Monsieur Le Préfet, Monsieur Le Commissaire Enquêteur,

L'enquête publique Les éoliennes citoyennes 15 devrait faire l'objet d'un refus selon l'article L511-1 du code de l'environnement, le cadre de vie est dégradé par une saturation visuelle et par l'encercllement des villages et hameaux, cet impact du parc caractérise un inconvénient pour la commodité du voisinage.

Pour ce qui est du projet LEC15, le projet augmente les angles d'occupation de l'horizon et réduit de manière importante l'angle de respiration sur les communes de Beauvilliers et de Theuville.

HOMBIÈRES

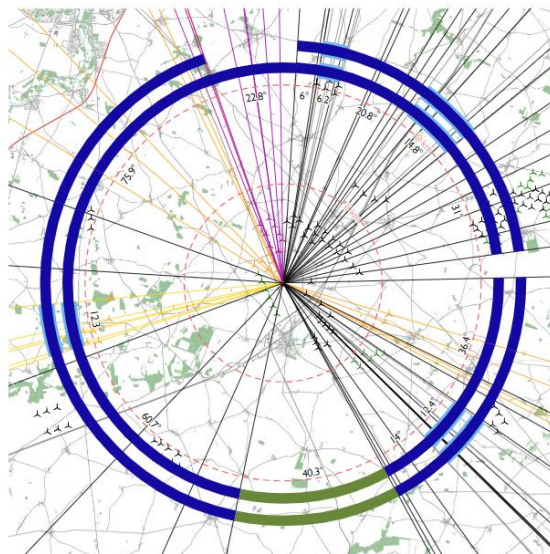
situation actuelle sans LEC15 et sans EDF			situation avec LEC15						situation avec le projet EDF renouvelable		
	DOSSIER JPEE			DOSSIER JPEE			DOSSIER EDF			DOSSIER EDF		
	occupation >120	respiration <160	densité >0.1	occupation >120	respiration <160	densité >0.1	occupation >120	respiration <160	densité >0.1	occupation >120	respiration <160	densité >0.1
Theuville	82	120	0.24	96	120	0.27	91	121.5	0.34	124.9	121.5	0.31
Voves	162	113	0.17	174	113	0.2	172.2	110.5	0.2	177.8	110.5	0.36
Pezy	92	137	0.13	109	137	0.17	121.9	109.5	0.25	125.9	109.5	0.31
Baigneaux	109	110	0.25	119	110	0.28	137.6	107.4	0.35	175.4	107.4	0.32
Nicorbin	153	114	0.14	166	114	0.17	157	113.7	0.35	175.6	95.1	0.32
Beauvilliers	242	41	0.21	255	36	0.23	280	41.6	0.21	301.4	41.6	0.22
Mauloup	233	103	0.18	258	78	0.18	271.5	76.7	0.18	342.7	29.3	0.16
Hombières	283	70	0.15	333	42	0.14	336	40.3	0.14	359	40.3	0.16

Differences de resultat entre les 2 maitres d'ouvrage

Extrait enquête publique LEC11 de 2022, les données d'entrée sont encore différentes et devraient pourtant être identiques, les résultats de la situation actuelle sont-elles gonflées minimisant de fait l'impact du parc LEC15 ?

MAULOUF

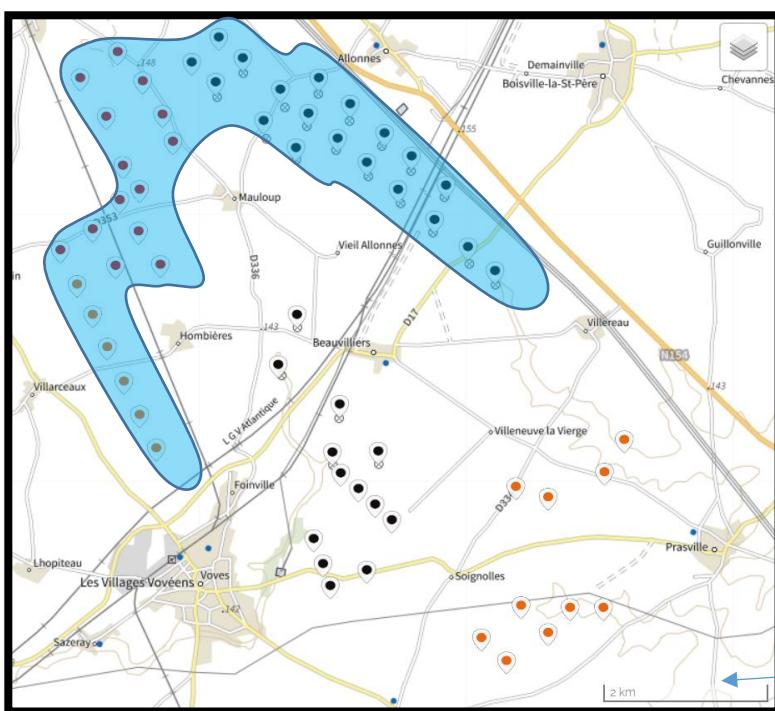
Maulouf est le hameau le plus proche du projet. L'influence du projet tant sur l'occupation de l'horizon que sur l'espace de respiration est donc forte. L'occupation de l'horizon augmente effectivement de 71,2°. Le seuil de 120° étant déjà dépassé sans le projet.

Le projet s'insère dans l'espace de respiration avant projet. De nombreux parcs étant présents autour du hameau, seul un espace de respiration de 29,3° subsiste au sud.

Aire rapprochée :

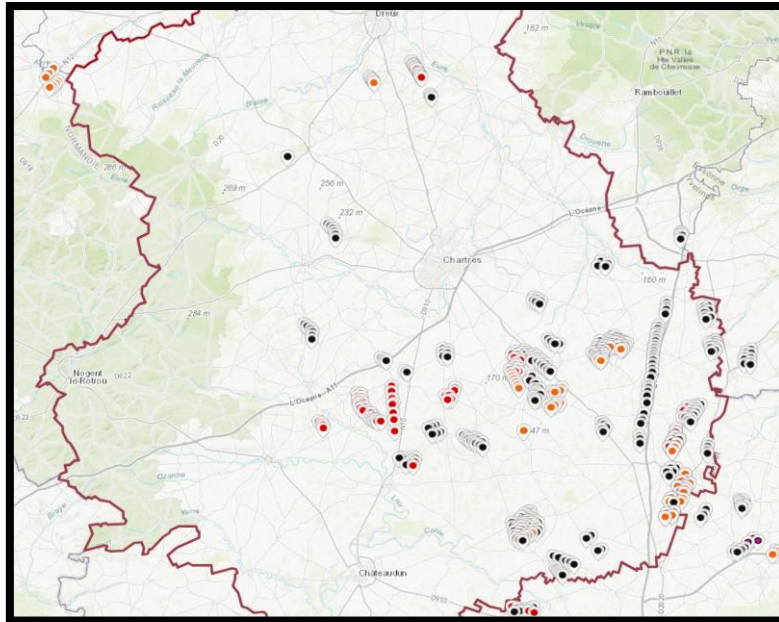
Si un tel est bien l'objectif national en évitant l'encercllement et la saturation visuelle pour les villages, nous voyons bien qu'ici il n'en est rien, les parcs se multiplient toujours sur le même secteur sud-est du département et le mitage du territoire est bien existant, la saturation et l'encercllement également.

Ensemble composé du Parc Moulin d'Emanville 1 et 2 (19 éoliennes) avec ce qui est présenté comme son extension, parc Beauvilliers et Theuille (8 éoliennes), parc Les Éoliennes Citoyennes 15 (6 éoliennes) et enfin le parc Les éoliennes citoyennes 11 (6 éoliennes)
